NÖ Landesregierung
Amt der NÖ Landesregierung
Abt. Umweltrecht, RU4

RU4-U-302/283

V E R H A N D L U N G S S C H R I F T**Ort der Amtshandlung**

2320 Schwechat, Möhringgasse 2-4, Multiversum Schwechat

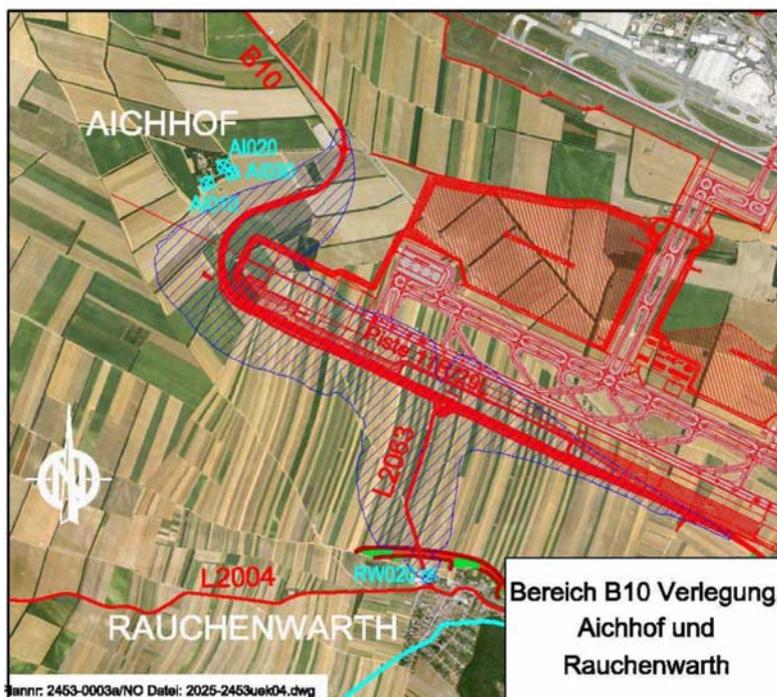
An der Verbindung von der B10 nach Rauchenwarth über die L2063 ergeben sich am nördlichen Ortsrand von Rauchenwarth Pegelzunahmen oberhalb von 2 dB in bewohntem Gebiet (bezogen auf den L_{den}) (siehe Abb. 6.1). Daher wurde für diesen Bereich eine Detailberechnung vorgenommen. Dabei stellten sich für Null- und Planszenario für die entsprechenden Objekte (ON6 bis ON9 an der Wiener Straße, Grundstück Nr. 448/12) Überschreitungen der nach Bundes-Umgebungslärmschutzverordnung vorgegebenen Schwellwerte für den Tag ($L_{den} > 60$ dB) und die Nacht ($L_n > 50$ dB) heraus. An den Objekten ON6 bis ON8 werden im Planfall zusätzlich die Werte $L_{den} = 65$ dB(A) und $L_n = 55$ dB(A) überschritten. Im Gutachten [des Flughafens]
